Saksnummer	Utvalg/komite	Dato
010/2017	Fylkesrådet	17.01.2017

## Høringsuttalelse - søknad om konsesjon for Tindåga kraftverk i Gildeskål kommune

Figur-1 viser prosjektskisse av omsøkt tiltak.

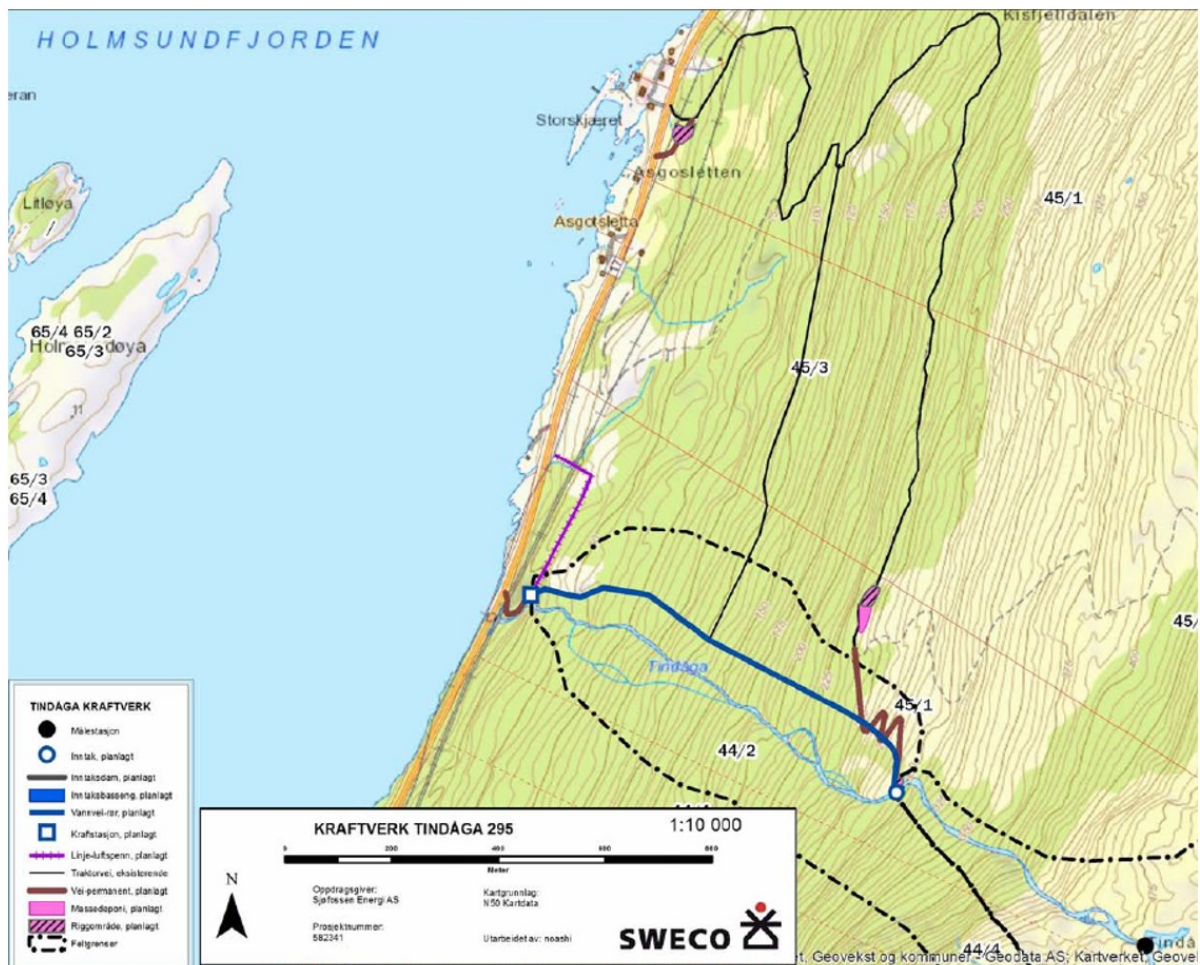
I søknaden som nå er på høring er inntaket trukket ned til skoggrensen på kote 295, 180 moh lavere enn opprinnelig søknad. Omsøkt kraftverk vil ha en installert effekt på 2,8 MW og estimert årsproduksjon er 7,1 GWh, tilsvarende strømforbruket til 355 husstander. 5 GWh vil bli produsert om sommeren og 2 GWh om vinteren. Det er planlagt å oppgradere og benytte eksisterende traktorvei, i tillegg søkes det om å etablere 560 m ny permanent vei. Kraftstasjonen vil ligge ca. 50 m øst for FV 17. Vannveien vil bli nedgravd, med unntak av fra inntaket og et stykke nedover en bratt fjellside, her kan rørtraseen bli synlig i ettertid.

Det planlegges slipp av minstevannføring på 100 l/s i sommersesongen og 37 l/s resten av året. Dette tilsvarer 5-percentilen (de 5% av dagene i året med minst vannføring og er et vanlig krav for minstevannføring) for vintersesongen, men kun 45% av 5-percentilen for sommersesongen (som er på 224 l/s).

Den lave minstevannføringa i sommersesongen har søker fremdeles valgt å opprettholde. Fylkesmannen, FNF og NVE vurderer at fraføring av vann fra elva kan ha større negative konsekvenser for fossen og tilhørende vegetasjon enn hva som kom fram i miljørapporten i forrige søknadsprosess. I tillegg har elva en landskapsverdi og er synlig i et stort landskapsrom. Derfor mener fylkesråden at NVE må sette vilkår om en minstevannføring som kan bevare elva sin landskapsverdi og verdiene i tilknytning til elva.

- b. Det må slippes en minstevannføring hele året som bidrar til å opprettholde elva som et landskapselement, og naturverdiene knyttet til fossen i nedre del av elva.

*Figur 2 viser et bilde som er tatt fra Holmsundøy med Tindåga og Småtindan på andre sida av fjorden.*

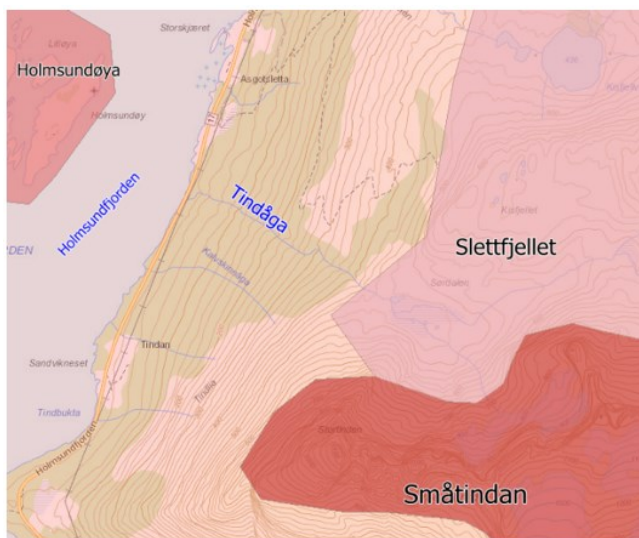
Ved å trekke inntaket ned til skoggrensa vil det ha betydelig mindre negativ konsekvens for landskapet og friluftslivsområdene. Tiltaket vil trekkes ned fra landskapsområdet som er gitt *stor verdi* til et landskapsområde med *middels verdi*. Tiltaket vil ikke lengre komme i direkte konflikt med de kartlagte friluftslivsområdene, men det vil blant annet bli synlig fra friluftslivsområde med verdien *viktig* på andre sida av fjorden.

Elva og området rundt er godt synlig fra fjorden og fra andre sider av fjorden. Derfor er det svært viktig at røttrasè og anleggsvegen utformes på en slik måte at de blir tilpasset landskapet og lite synlige på avstand. Fylkesråden vil videre be om at NVE og søker vurderer om det er nødvendig å anlegge permanent veg fra kote 250 og opp til inntaket, ettersom terrenget her er bratt med lite vegetasjon vil en veg her bli godt synlig. Fylkesråden mener også at massedeponiene må etableres på en slik måte at de ikke blir synlige fra fjorden eller fylkesveien, eventuelt at de etableres på et annet område.

- d. Massedeponiene må etableres på en slik måte at de ikke blir synlige fra fjorden eller fylkesveien.
2. Dersom det blir gitt tillatelse til tiltaket, ber fylkesrådet om at det påses at konsesjonsvilkårene er i tråd med forvaltningsprinsippene i Naturmangfoldloven §§ 8-12, og med vannforskriften § 12. NVE bes om at følgende tas inn i konsesjonsvilkårene eller vurderes ved detaljplanlegging:
